Mission régionale d'autorité environnementale

**Avis délibéré de la mission régionale
d'autorité environnementale
Hauts-de-France
sur le projet de centrale photovoltaïque sur les
communes de Mortiers et Dercy (02)
Étude d'impact du 18 novembre 2025**

n°MRAe 018691/A P

Plan de masse du projet (étude d'impact – page 203)

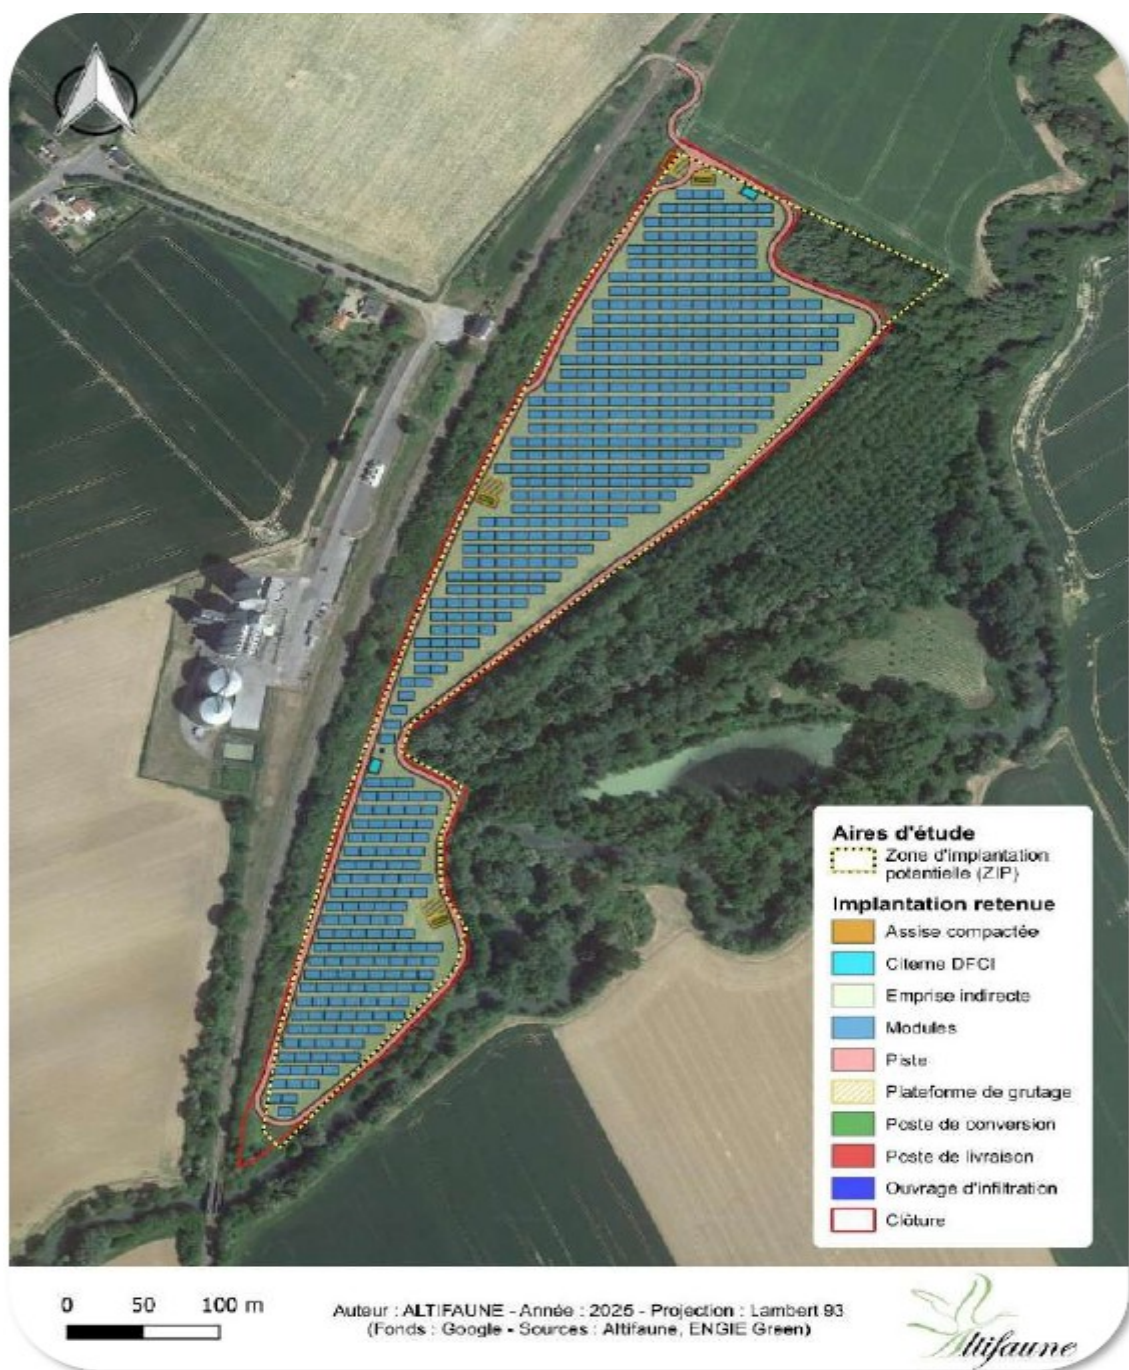
Compte tenu de la distance inter-rang de 3,91 m et de la largeur des rangs qui pourrait atteindre 7,5 m environ, la densité de panneaux est élevée (65 % environ). Il est nécessaire d'étudier les effets de cette densité de panneaux photovoltaïques sur la végétation présente sur le site et de proposer des mesures adaptées de réduction de l'impact.

L'autorité environnementale recommande d'étudier l'impact des panneaux photovoltaïques sur les espèces végétales présentes sur la parcelle.
